TRIBUNALE DI CATANIA - SESTA SEZIONE CIVILE

R.G. n. 1155/2012

**RELAZIONE DI CONSULENZA TECNICA**

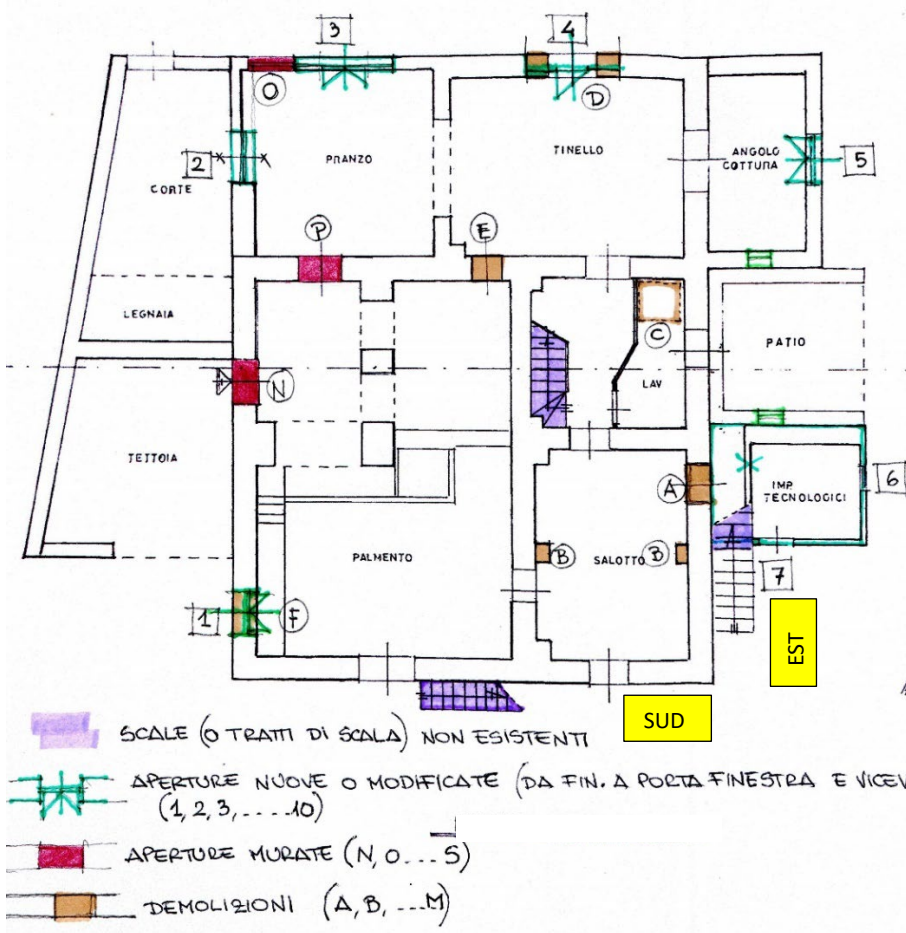
A fianco è inserita la planimetria del PT approvata. La figura sotto ripropone la medesima planimetria, ma con indicazione delle difformità che lo stato dei luoghi presenta rispetto alla stessa.

In primo luogo, si evidenziano le divergenze rispetto alle scale. In progetto figurano due scale esterne ed una sala interna. Delle due scale esterne, quella su prospetto sud, che doveva essere mantenuta, è stata demolita.

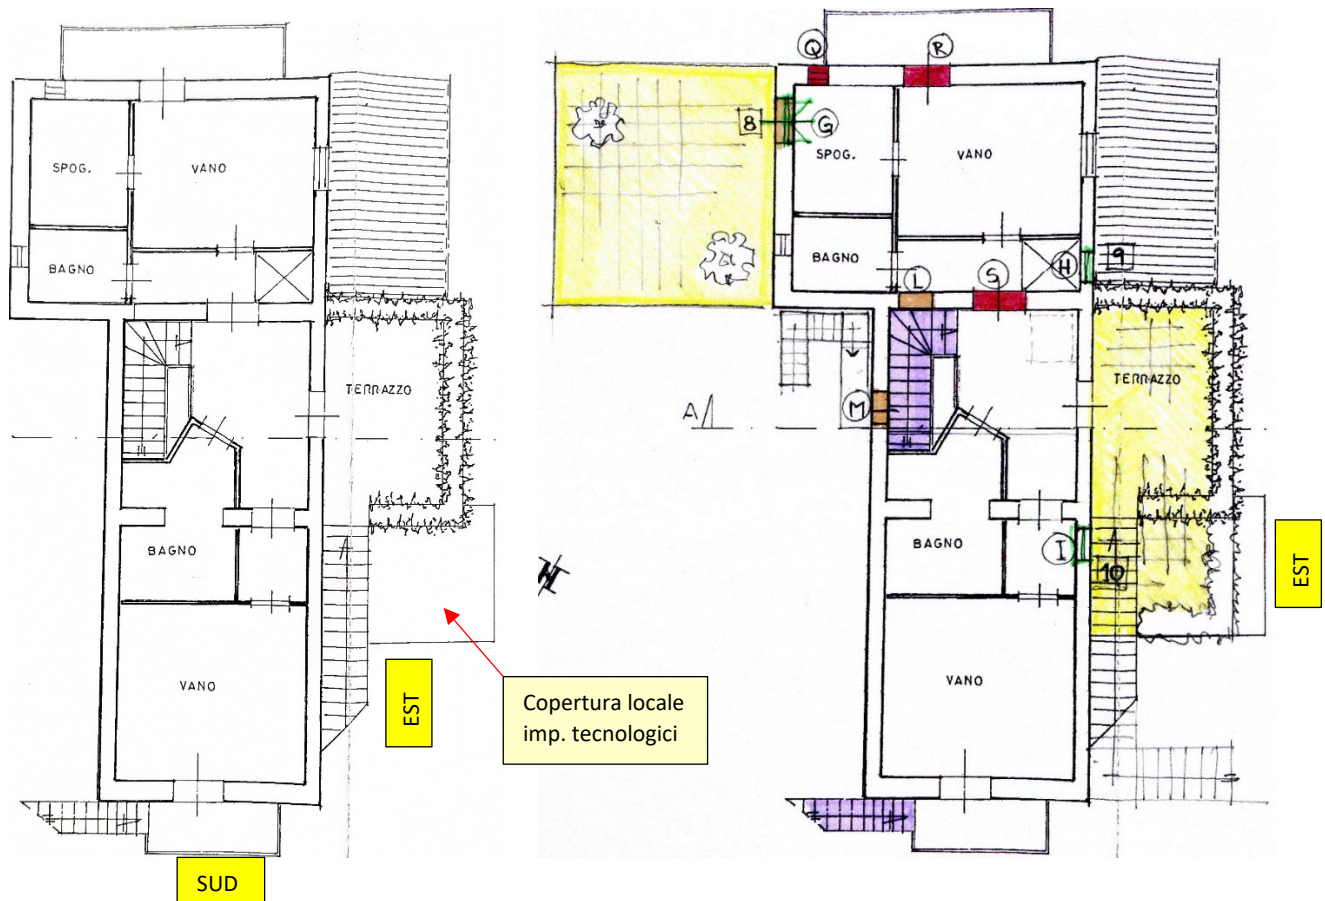
Il raffronto tra il corpo originario e quello attuale mostra come il timpano sopra l'abitazione sia scomparso. Il tetto, originariamente a due falde, che doveva essere mantenuto tipologicamente, adesso è a padiglione (quattro falde).

La scala esterna lungo il prospetto EST, che doveva essere mantenuta ad una rampa, come nel disegno, sviluppandosi tra abitazione e locale per impianti tecnologici, per sbarcare sopra il patio, è stata modificata.

Sulle planimetrie di progetto, e coerentemente sui prospetti di progetto, sono indicate le difformità.

- Aperture (esterne) che modificano i prospetti approvati (1, 2, ..., 10)
- Demolizione di murature portanti (A, B, ..., M)
- Aperture murate (N, O, ..., S)

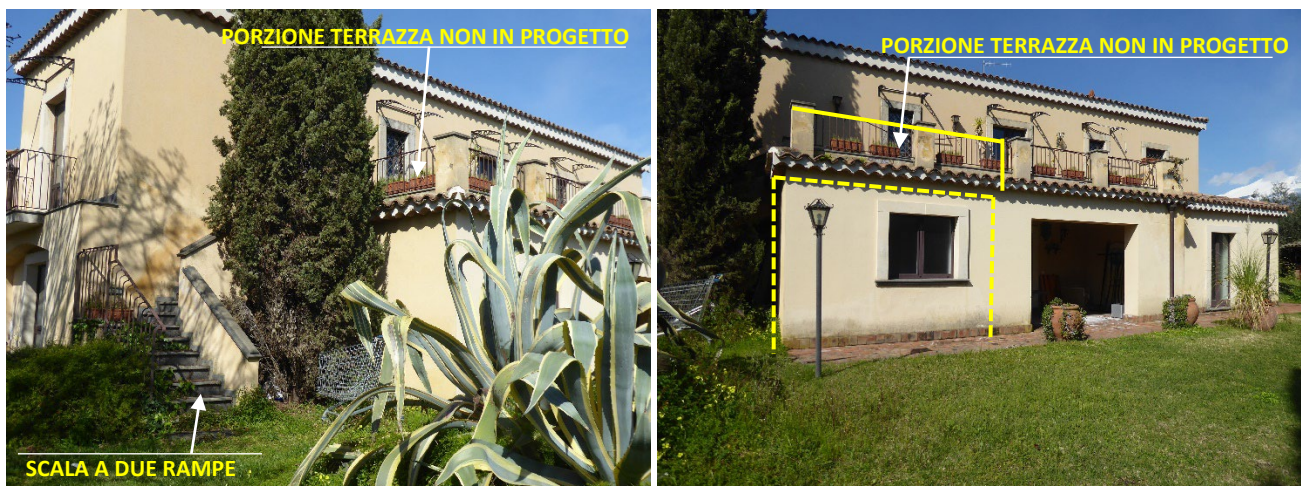
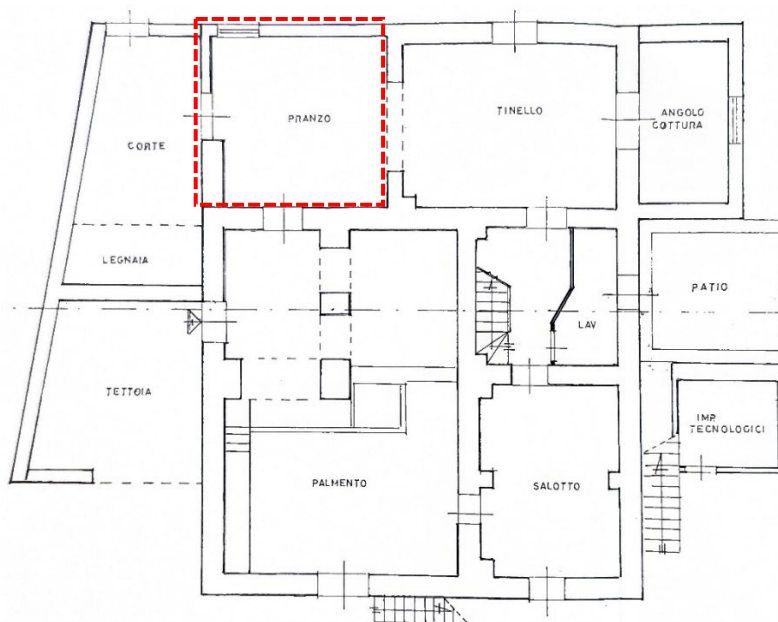
In questa pagina, analogamente a quanto sopra, viene inserita la planimetria del piano primo approvata e la medesima planimetria, con evidenza delle difformità rilevate in corso di operazioni peritali.

La terrazza che avrebbe dovuto coprire solo il patio, si allunga verso sud, fino a coprire tutto il locale tecnico. La scala viene arretrata verso sud e ricostruita a due rampe ortogonali.

La **scala interna**, in progetto nel nucleo centrale dell'abitazione, è stata realizzata all'interno del palmento aprendo, in corrispondenza dello sbarco, una porta nella muratura (lettera M in figura).

L'ampliamento della terrazza verso sud ha richiesto una maggiore altezza del locale, per portare il solaio alla stessa quota del patio, e l'allineamento della parete est del vano tecnico con quella del patio.

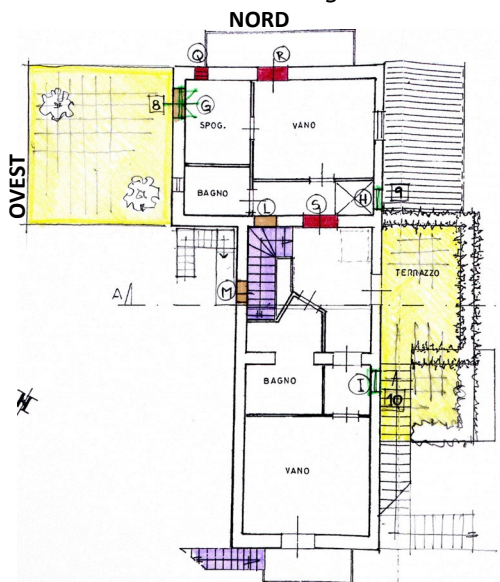
Altra difformità è relativa alla copertura del locale individuato in progetto come “pranzo”. Questo volume era originariamente coperto da una falda. Il progetto non ne raffigura la copertura nella planimetria delle coperture. Tuttavia, lo conferma il progetto del piano primo che non prevede porta-finestra verso questa copertura, bensì una finestra. Diversamente da quanto approvato, è stata realizzata una terrazza di pertinenza della vicina camera (n.8).

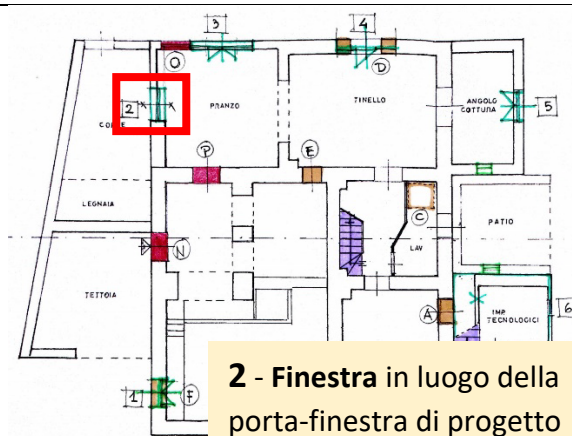
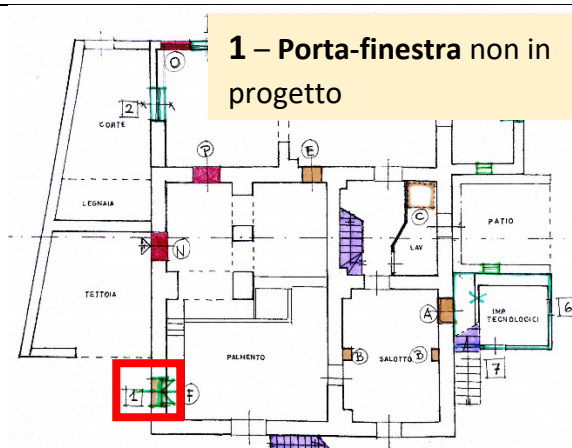
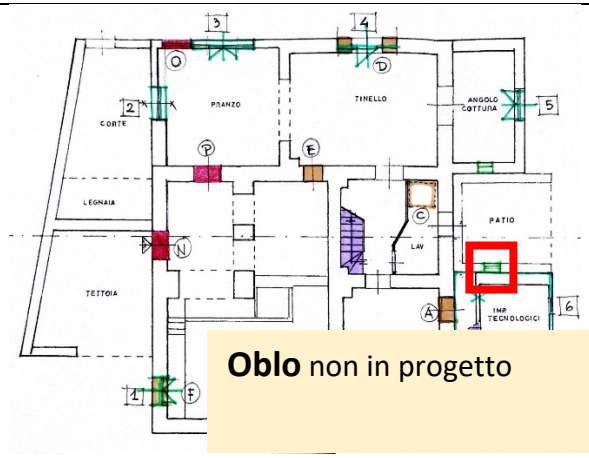
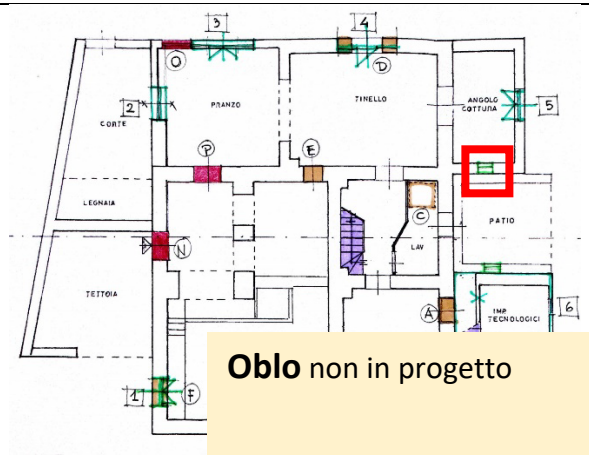
Utilizzando le stesse figure e la foto attuale, si evidenzia anche l'eliminazione di affaccio su balcone sopra l'ambiente indicato a PT come “tinello”, sul prospetto nord. Ne rimane l'aggetto.

APERTURE NON AUTORIZZATE  
 E/O MODIFICATE RISPETTO AL PROSPETTO EST  
 PROGETTO  
 DIFFORMITÀ EDILIZIE

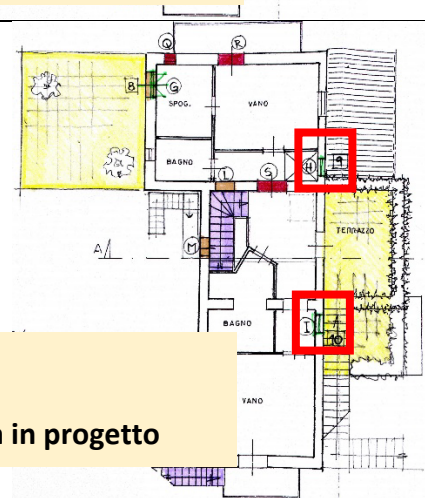
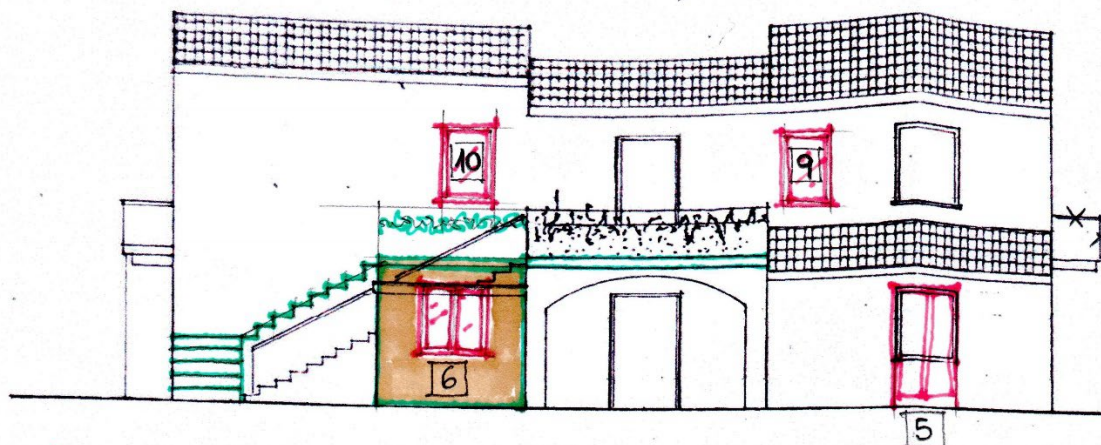
**8 – Porta-finestra in luogo della finestra di progetto**

**9-10**

**Finestre non in progetto**

Le due foto a fianco inquadrano il prospetto est

**5** Porta-finestra in luogo della finestra di progetto

**6** Quello che avrebbe dovuto essere un locale tecnico indipendente, delle dimensioni ricomprese nel perimetro tratteggiato blu, coperto da tetto a falda unica, con porta e piccola finestra, è stato ampliato, coperto dal prolungamento della terrazza, annesso all'abitazione, privato della porta esterna e dotato di una finestra più ampia, adibito a gruppo servizi igienici. La porta di progetto (n.7) avrebbe dovuto essere dietro il cipresso.

Per ampliare ed annettere all'abitazione il volume destinato a locale tecnico, e per ampliare contestualmente la soprastante terrazza, la scala (in foto) è stata realizzata a due rampe tra loro perpendicolari in luogo dell'unica rampa originaria e mantenuta in progetto.

Il tratteggio giallo indica dove sarebbe dovuta terminare la terrazza. La sua superficie è quasi doppia di quella in progetto per effetto dell'annessione del vano tecnico all'abitazione e della diversa sagoma della scala.

**9-10** Finestre non in progetto

**Oblo** Sulle pareti laterali del portico, sono presenti due finestre ad oblo non previste in progetto

Quello a fianco è il prospetto **sud**.

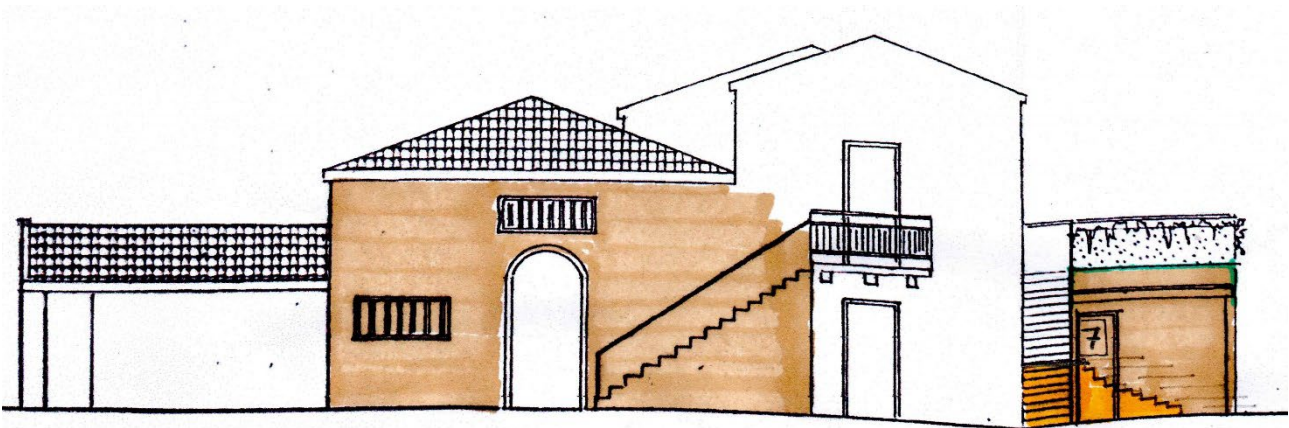
La difformità principale consiste nella demolizione della scala ad una rampa che conduceva al ballatoio. Contestualmente è stata creata una sporgenza della muratura a piano terra rispetto alla facciata del primo con arco ribassato che inquadra la porta-finestra.

Anche sul prospetto sud di progetto, si dà evidenza della diversa struttura della scala laterale, di quella che avrebbe dovuto essere la porta di accesso al vano tecnico (n.7) e della sua sopraelevazione per portarsi in quota con la terrazza.

La finestra alla sinistra del portone del palmento non esiste.

I tetti che coprivano l'abitazione dovevano essere a due falde; invece, sono a padiglione (quattro falde)

La figura a fianco è un estratto della tavola unica di progetto della piscina, che ne individua la posizione autorizzata.

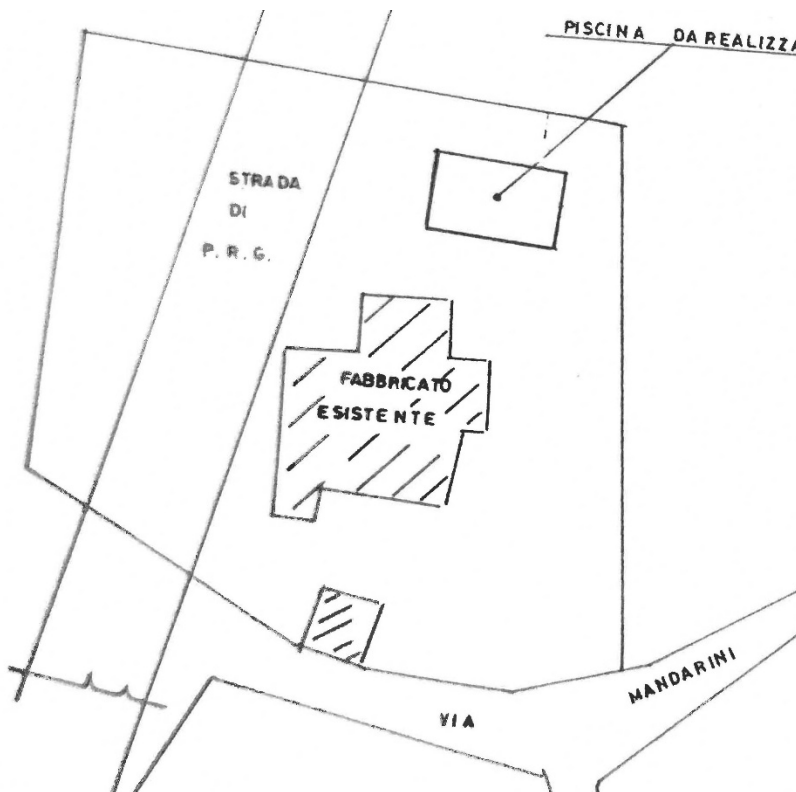
In merito alla piscina, benché esista un'autorizzazione alla sua realizzazione, Aut. N.60/2001, essa è stata ubicata diversamente da quanto approvato, su area vincolata dal PRG per la realizzazione di una strada. Senza entrare nel merito delle dimensioni, è già irregolare e non sanabile, al momento, per collocazione.
